改善箇所説明図

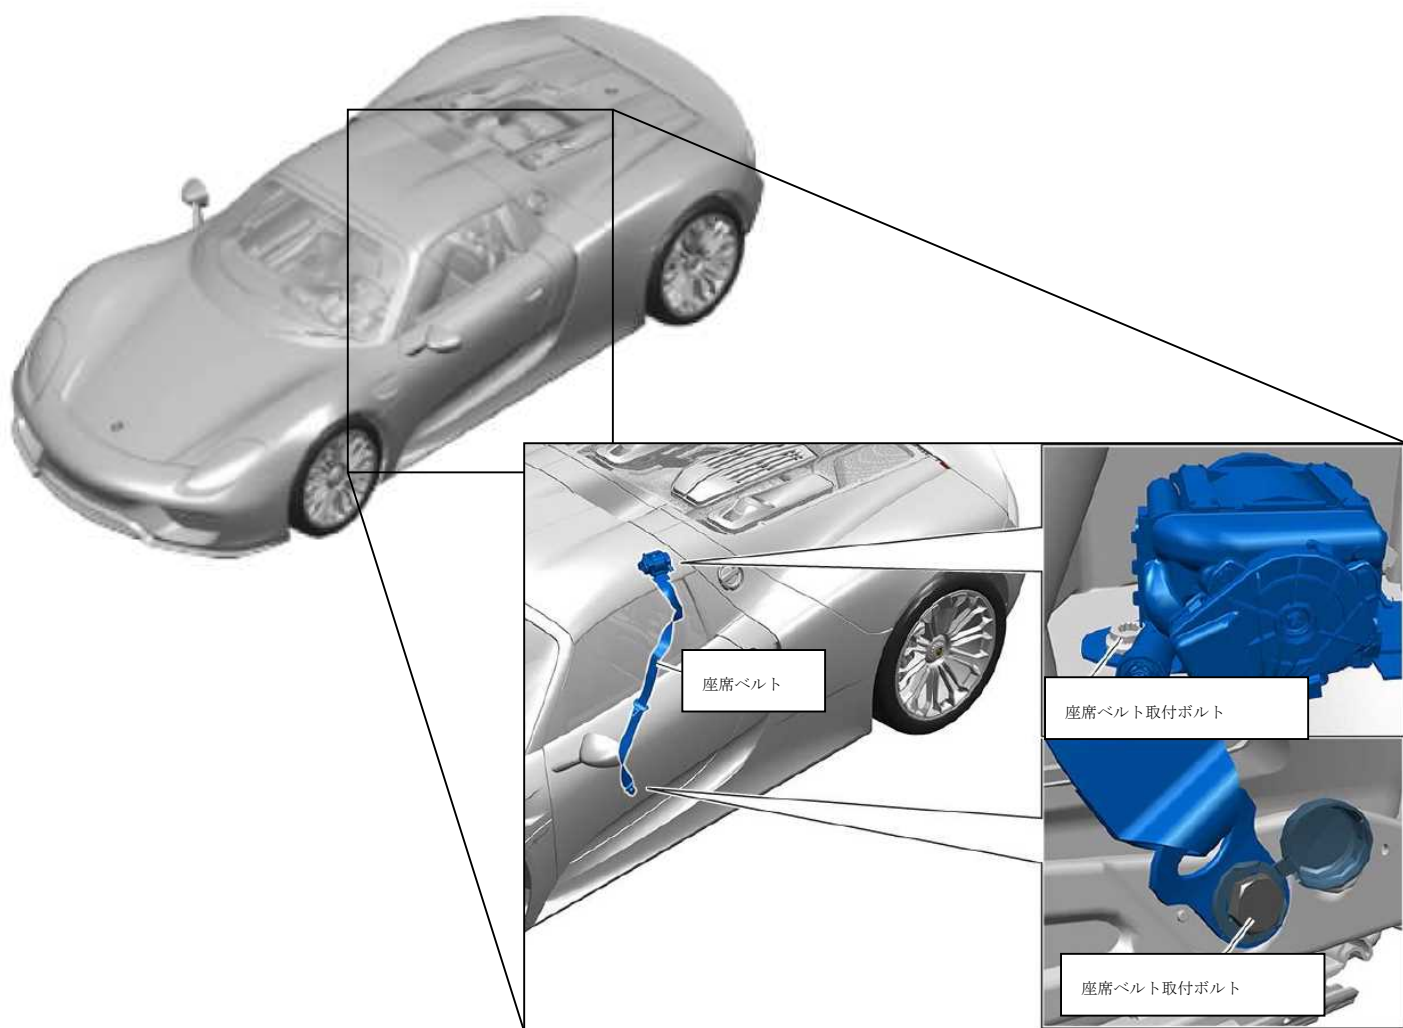
基準不適合発生箇所

座席ベルトの取付ボルトにおいて、補修部品カタログの記載が誤っているため、異なるボルトで取付けられているものがある。そのため、保安基準第22条の3の基準に適合しなくなるおそれがある。

改善措置の内容

全車両、座席ベルトの取付ボルトを点検し、異なるボルトで取付けられている場合は、正規品と交換する。
